**DEPARTAMENTO DE ANTIOQUIA
GOBERNACION**

POR MEDIO DE LA CUAL SE APRUEBA UN PROGRAMA DE TRABAJOS Y OBRAS –PTO- AL INTERIOR DE LA LICENCIA DE EXPLOTACIÓN CON PLACA No. T2385005 (GFIC-04), SE AUTORIZA LA CELEBRACIÓN DE UN CONTRATO DE CONCESIÓN Y SE ADOPTAN OTRAS DETERMINACIONES

No obstante, tal decisión fue revocada por medio la Resolución No. **2023060067112** del 30 de junio de 2023; motivo por el cual, el área técnica de la Dirección de Fiscalización Minera de esta secretaría, evaluó los últimos dos (2) complementos al PTO presentados por la titular y que no habían sido objeto de evaluación, los cuales fueron allegados por medio de los memoriales No. **2023010228247** del 30 de junio de 2023 y **2023010287672** del 04 de julio de 2023. En tal sentido, luego de la evaluación realizada por el área correspondiente, mediante el Concepto Técnico No. **2023030293593** de 07 de julio de 2023, se estableció lo siguiente:

2. INFORMACION GEOGRÁFICA

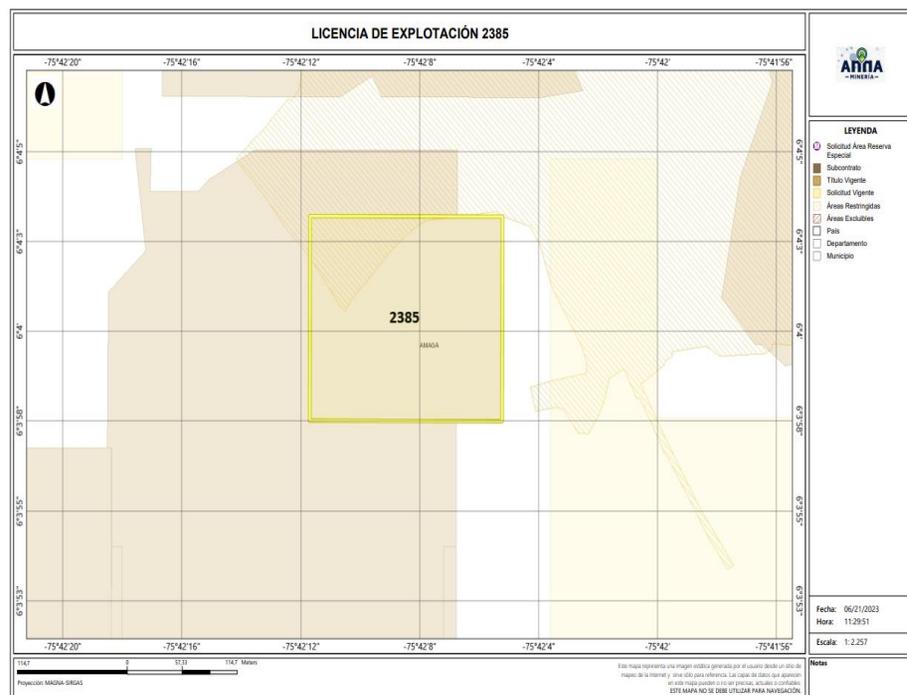
Una vez revisada la información generada por el visor geográfico del Sistema Integral de Gestión Minera – Anna Minería el día 03 de julio de 2023, a las 8:30 a.m., se evidencia que la Licencia de

Explotación 2385, presenta superposición parcial con un (1) área restringida de minería, establecida en el artículo 35 de la Ley 685 de 2001, asociada con un centro poblado, conocida de acuerdo con la plataforma como LA CLARITA. Con relación a zonas excluibles de minería establecidas en el artículo 34 de la Ley 685 de 2001, no se evidencia superposición parcial ni total.
